EX-SHOP

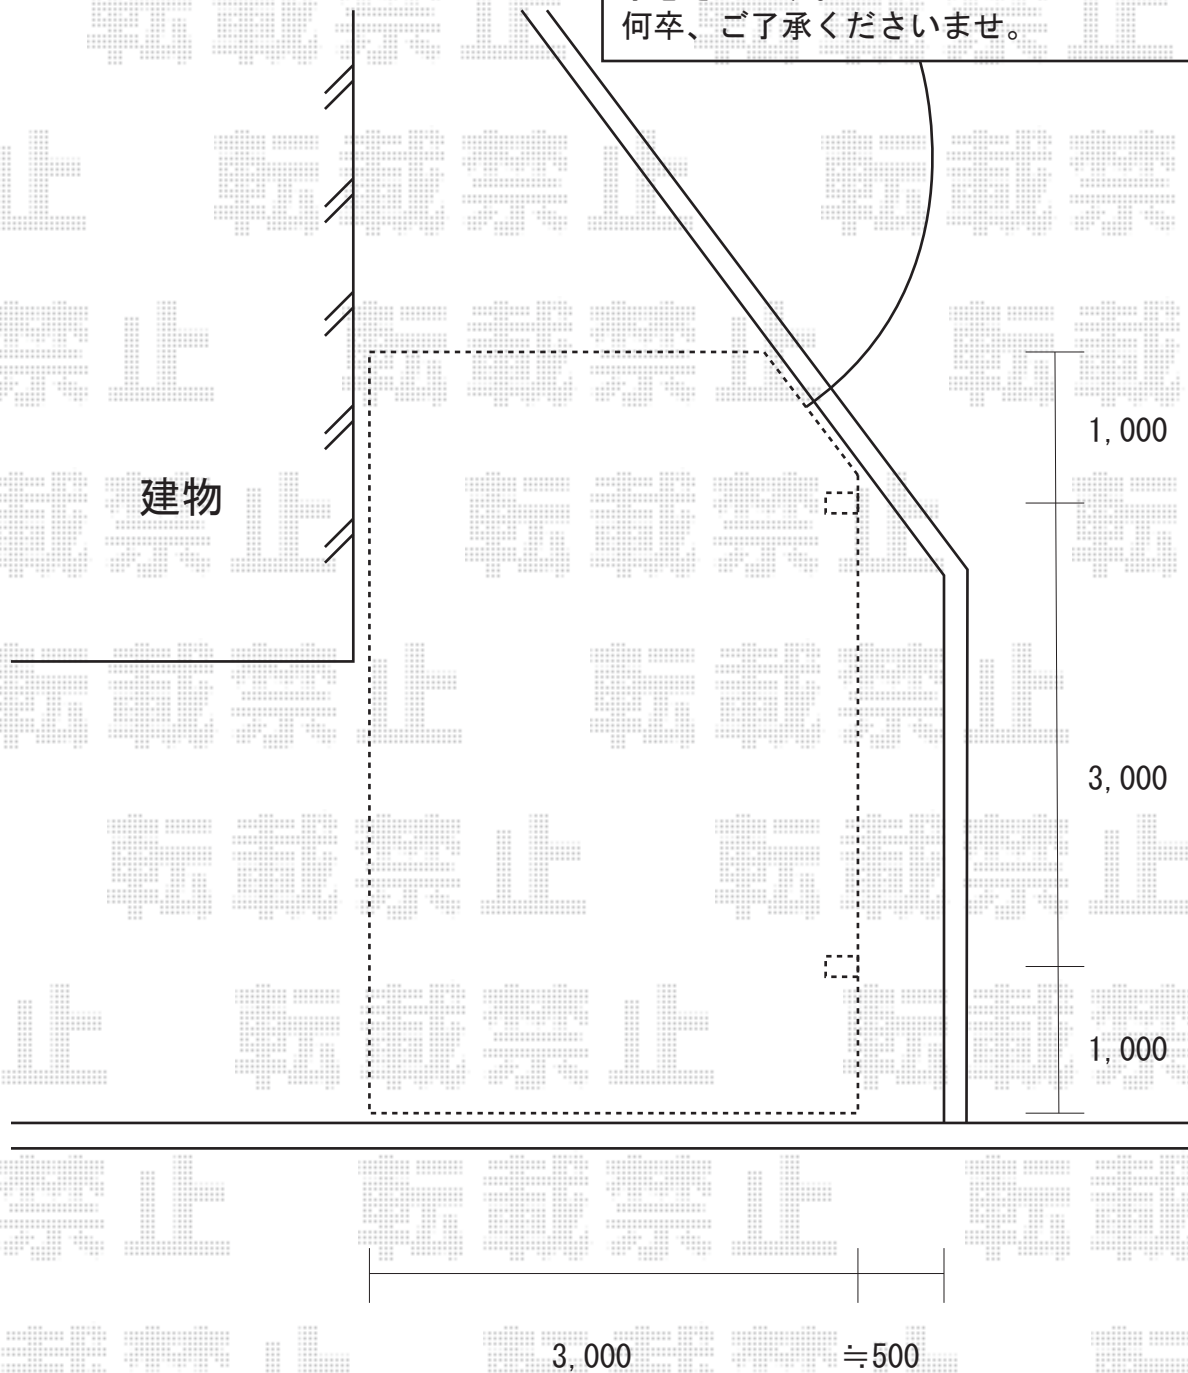
現場合わせにて、斜め加工致します。

申し訳ございませんが、
後枠を加工することとなりますので、
雨水がオーバーフローしやすくなることが、
予想されます。
何卒、ご了承くださいませ。

お手数ではございますが、施工時には必ずお立会い頂き、最終のご指示のほど、宜しくお願い致します。
